Dodatek č. 1 ke smlouvě o DÍLO

1. Předmětem tohoto dodatku č. 1 ke smlouvě o dílo na provedení veřejné zakázky: „**Oprava místní komunikace v obci Milenov**“, uzavřené dne 6. 2. 2023, je změna ceny díla dle článku 4 odst. 1 smlouvy.

Oprava místní komunikace v obci Milenov ZMĚNA 1

Oprava místní komunikace v obci Milenov **ZMĚNA 4**

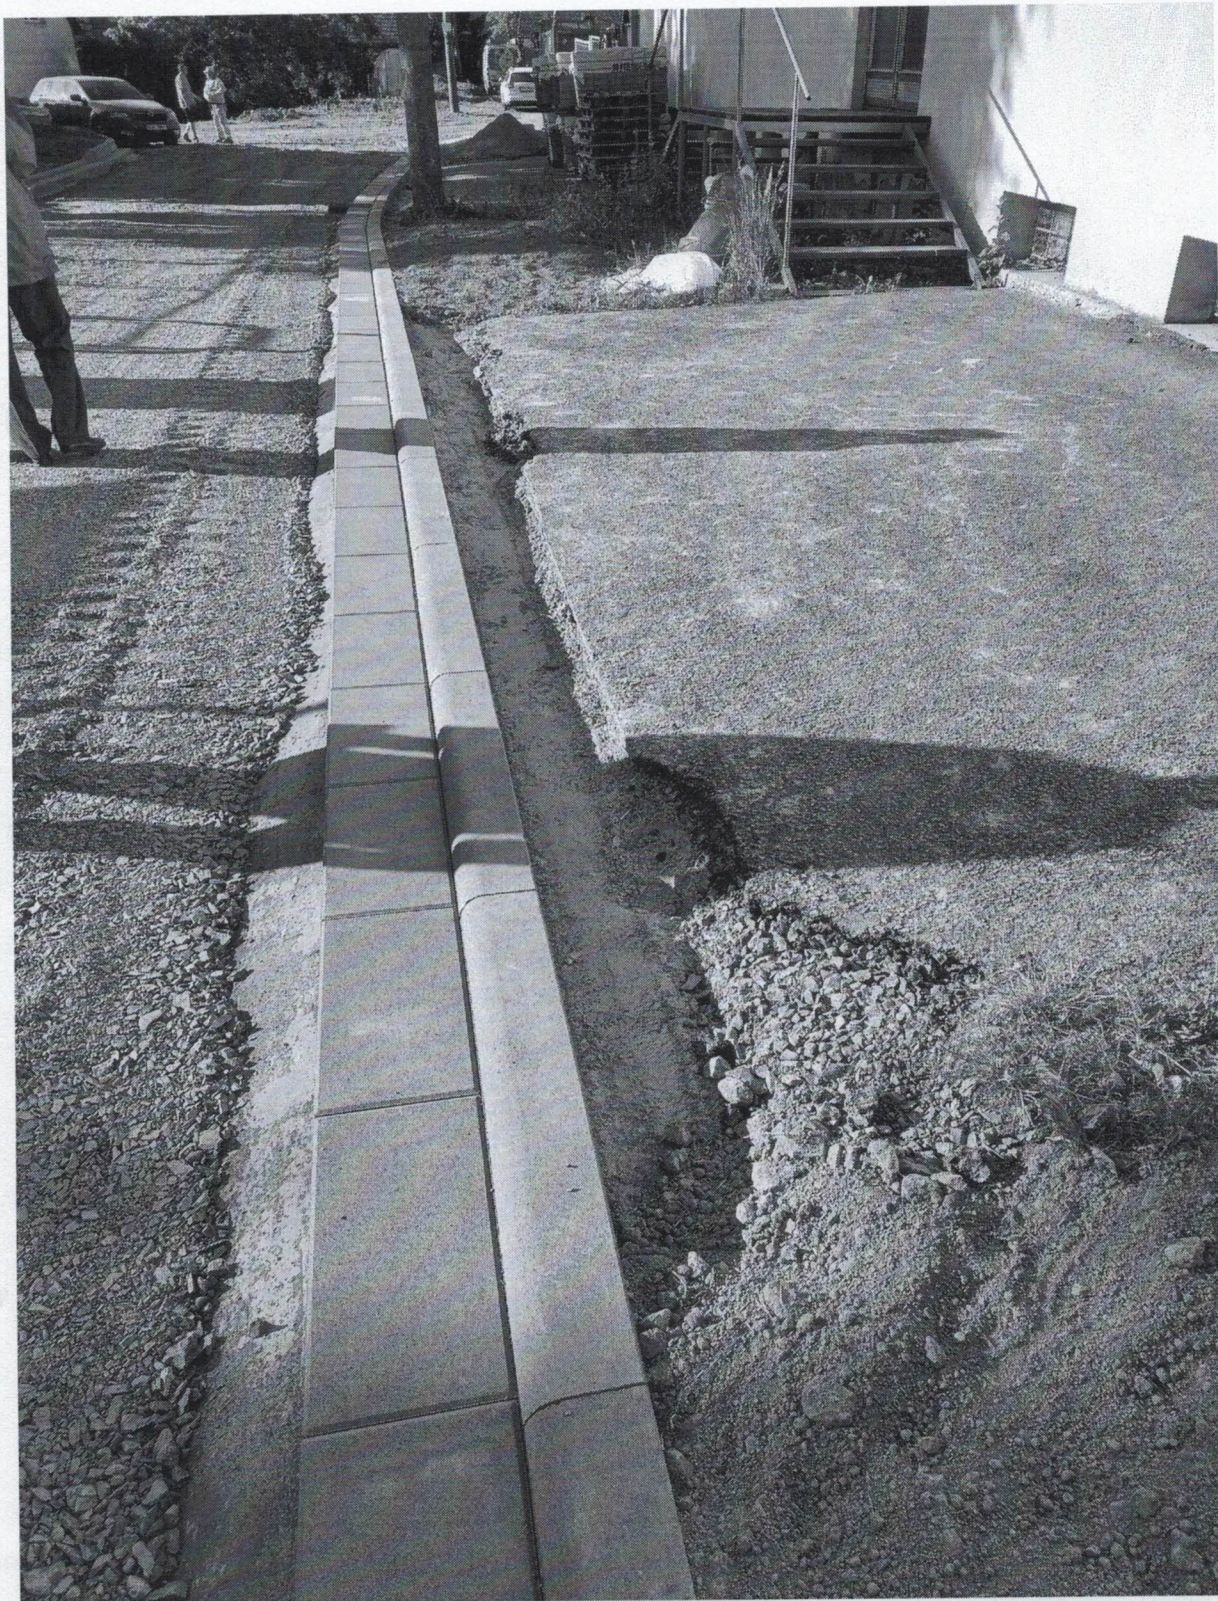
2 VÍCEPRÁCE PŘI DOBALENÍ ASFALTOVÉ PLOCHY ZA OBRUBNÍKEM

2.1.1 Odlišná skutečnost

Při lemování vozovky obrubníkem se ukázal rozestup mezi obrubníkem a stávající asfaltovou plochou v prostoru před firmou STELLMAX s.r.o., kde vznikla mezera šířky cca 30 cm.

2.1.2 Návrh opatření

Vzniklý prostor šířky cca 30 cm je potřeba dobalit asfaltem.
